理查德·L·米汉 (RICHARD L. MEEHAN)

对中色(印尼)达瑞矿业有限公司(Dairi Prima Minerals,以下简称“达瑞矿业”)2021年4月《环境影响评价补遗书》之分析:矿址风险及尾矿处置安全问题

图1. 尾矿库规划布局，320万吨，海拔618米。该图由笔者将达瑞矿业环评变更报告中图2.22的尾矿库图像（棕色）放置在Google地球图像上绘制而成。位于索科米村上游的尾矿坝很可能在强烈地震中崩溃，因为该村与尾矿库下方土地、二者之间的土地、以及尾矿坝下方地基均为不稳定的火山灰土，易发生土壤液化和滑坡。

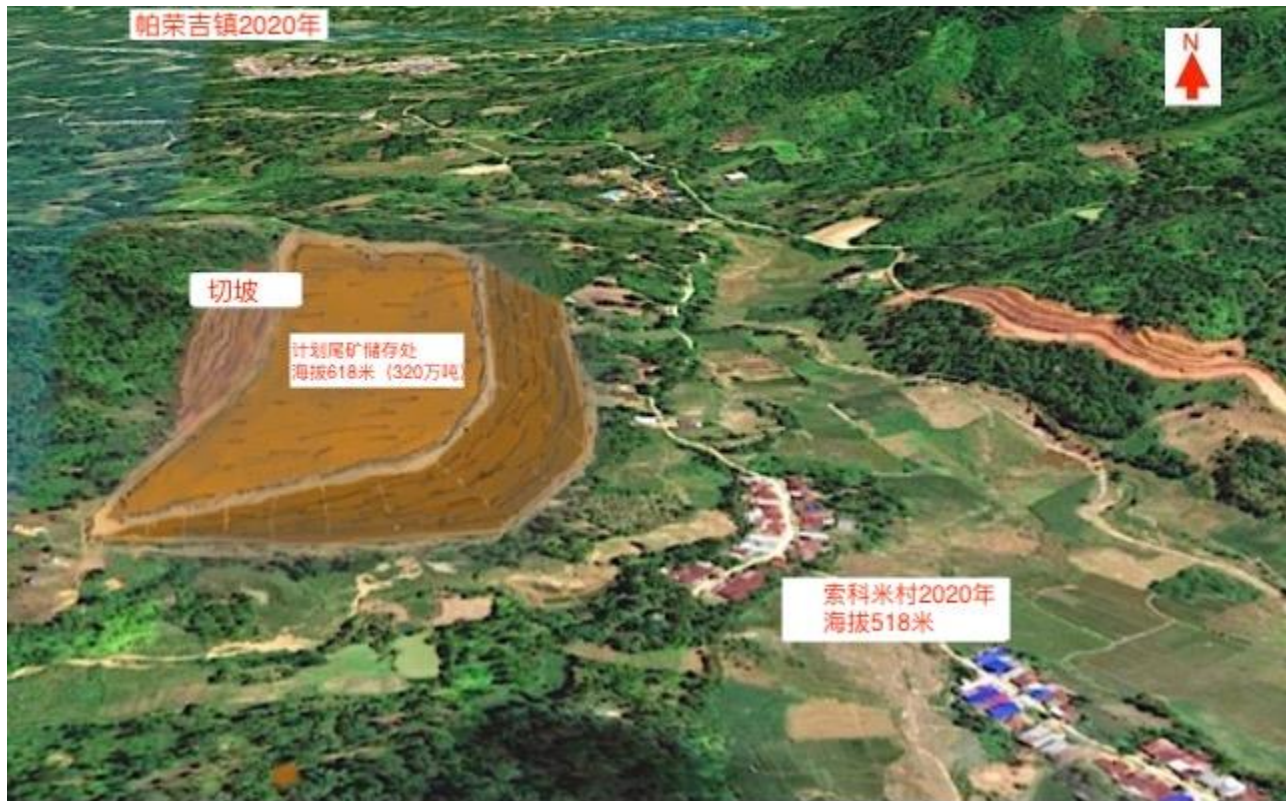
根据2021年的新环境影响评价变更报告(以下简称“环评变更报告”)达瑞矿业似乎申请建设的是120万吨的尾矿库。但根据我对2005-2019年的多项规划文件的了解,达瑞计划持续扩大矿山规模,因此尾矿库最终规模将达到320万吨。我在下文图1中使用的数据以扩建后的总规模为基础。但即使尾矿库规模最终限制在120万吨,其对当地社区的危害风险仍然存在。

图4 饱和多巴凝灰岩可能导致滑坡

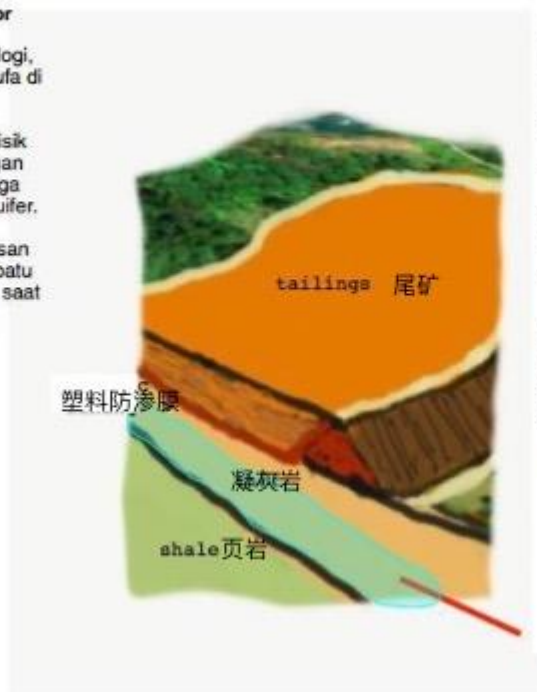
图 3 和图 4 模拟了可能的滑坡事故场景。基本上，尾矿库所在的整个斜坡都可能在尾矿库的重量作用下向下滑动（即使没有尾矿库的重量，多巴凝灰岩层也发生过类似滑坡（参见本文附录 A））。滑坡下限可能位于多巴凝灰岩层内或凝灰岩层底部的薄弱和高孔隙压力区域。如果出现这样的滑坡，尾矿坝崩溃或防渗膜破损在所难免。

2) 岩性：地质条件，尾矿库地区有高孔隙度的凝灰岩，因此有可能变成含水层而导致滑坡。凝灰岩沉积在不可渗透的岩层（页岩）中，因此当含水层饱和时，就有可能发生滑坡。

图10 萨鲁拉地热发电厂多巴凝灰岩标准渗透测试

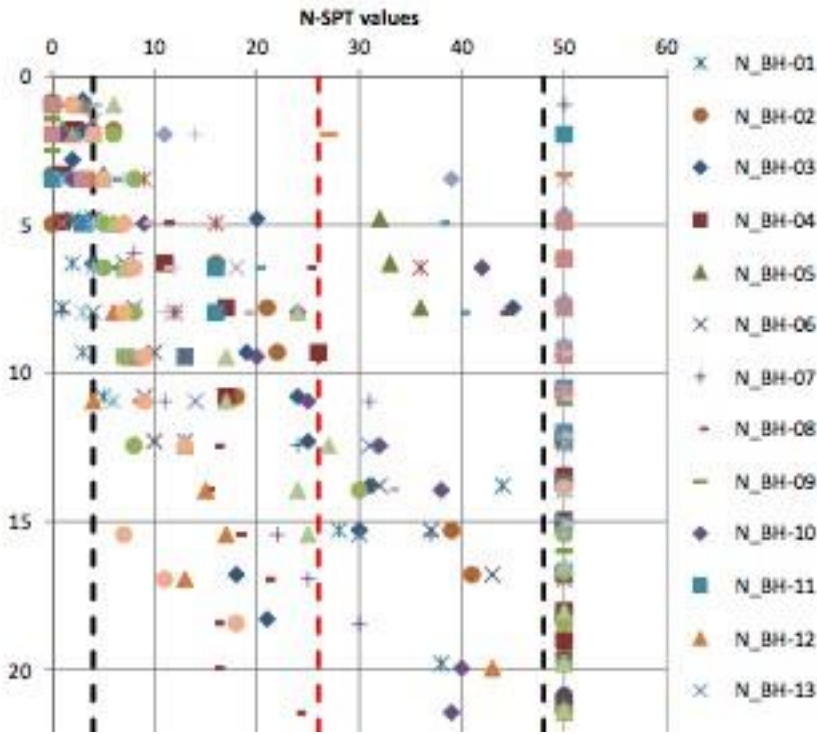
拟建萨鲁拉（Sarulla）地热发电厂项目最近也在多巴凝灰岩分布地区进行了现场勘探，记录显示非熔结多巴凝灰岩处于松散状态（标准渗透测试N值小于10），上层10-30米存在地震液化风险。

图13 2021年环评变更报告显示尾矿库周边的滑坡风险

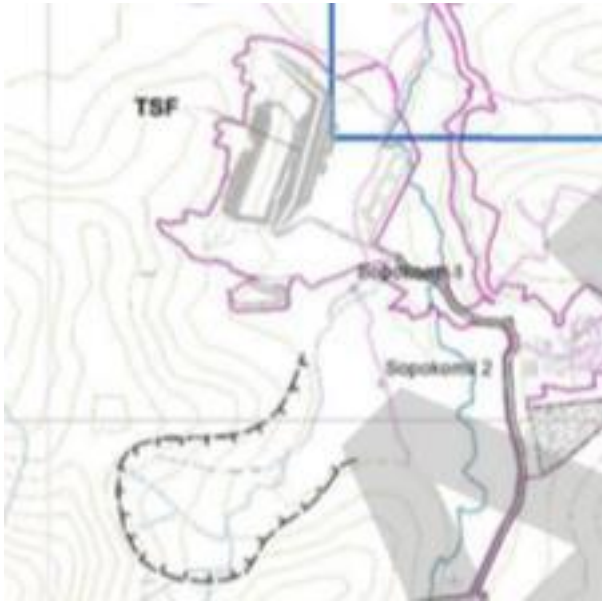
该区域滑坡风险可参见环评变更报告图3.23（第3.1.9节）

这些滑坡被归因于多巴凝灰岩的存在，尽管环评变更报告中并未显示尾矿库所在地本身发生滑坡，但有理由相信，该地区即使没有尾矿库，也存在不稳定性，而尾矿库的重量将加剧现有的不稳定性。
